From: "5.1,2,e"
Sent: Tue, 14 Mar 2023 16:01:23 +0100
To: "5.1,2,e" <5.1,2,e@amsterdam.nl>
Subject: FW: hotel kavel 1B/niet bouwen in bestemminmgsgrens
Attachments: 230314_K1B_Plattegronden met coördinaten (SE).dwg, AUTOCAD 2004_230314_K1B_Plattegronden met coördinaten (SE).dwg

Onderwerp: RE: hotel kavel 1B/niet bouwen in bestemmingsgrens

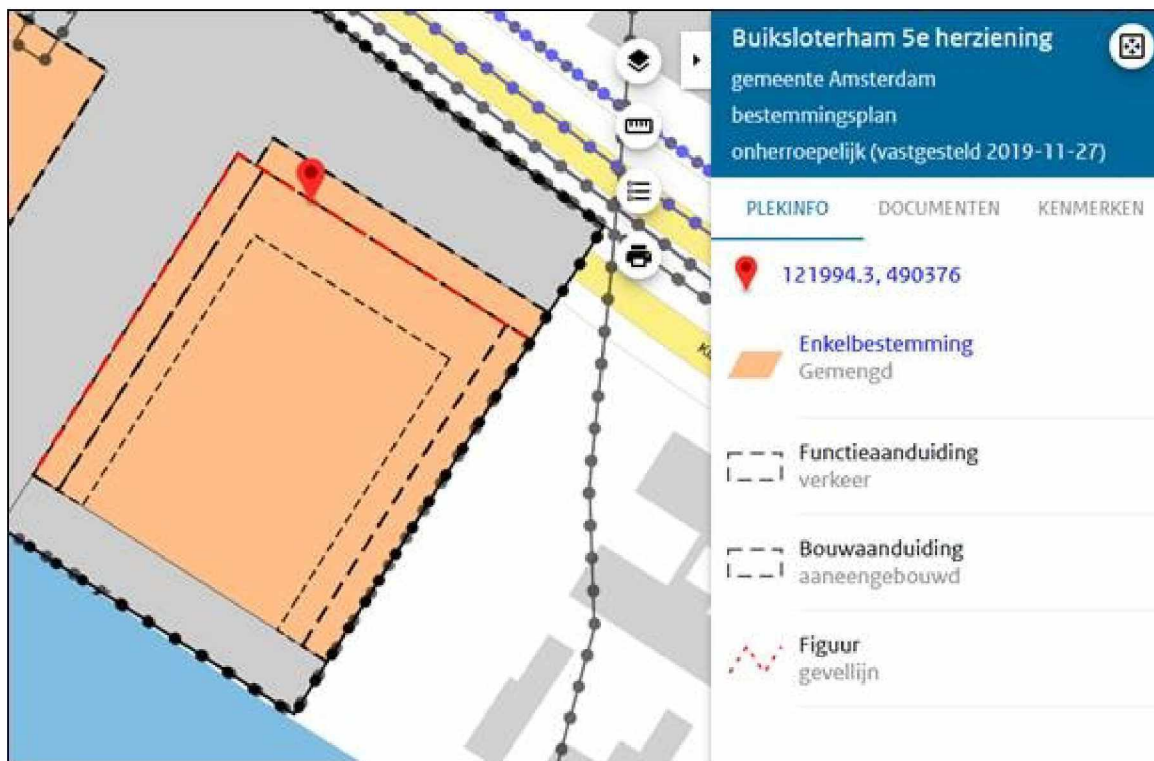
Volgens mij is de noordoostgevel de gevel die naar de Klapprozenweg is gericht.

Voor de zuidoostgevel (waar jij het volgens mij over hebt) geldt de eis niet omdat aan die zijde geen rode lijn op de bestemmingsplankaart is te zien:

Zie ik het fout?

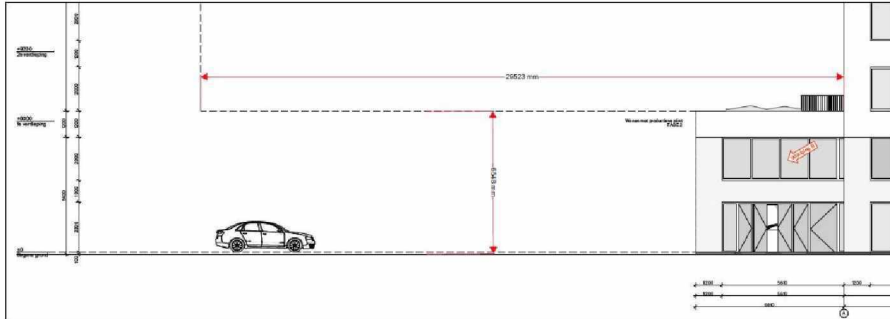
Aan de verplichtende voorwaarden (65% bebouwing minimaal 2 bouwlagen zoals omschreven onder 4.2 onder i.) wordt obv het huidige ontwerp van Space Encounters voldaan.

Althans, voor zover dezelfde overweging geldt zoals hieronder omschreven mbt j. icm k.

Immers; het bouwdeel tpv 1b-1 (kort gezegd fase 1 bebouwing eerste +/-25m1 van de 60m1 noord-oost bestemmingsgrens) is c.f. bouwregel-aanduiding met het huidige ontwerp zelfs 100% bebouwd over minimaal 2 bouwlagen.

In combinatie met de eerder besproken aanwijzing, zal ook altijd aan deze voorwaarde onder i. worden voldaan omdat een maximale gevelsparing van (in totaal) 12m¹ er nooit toe zal leiden dat de 65% bebouwing aan deze grens zal worden onderschreden. Door deze maximale onderbreking (van 12m¹ over 60m¹) aan de bestemmingsgrens, kan dit nooit meer dan 20% zijn vs 80% bebouwd...
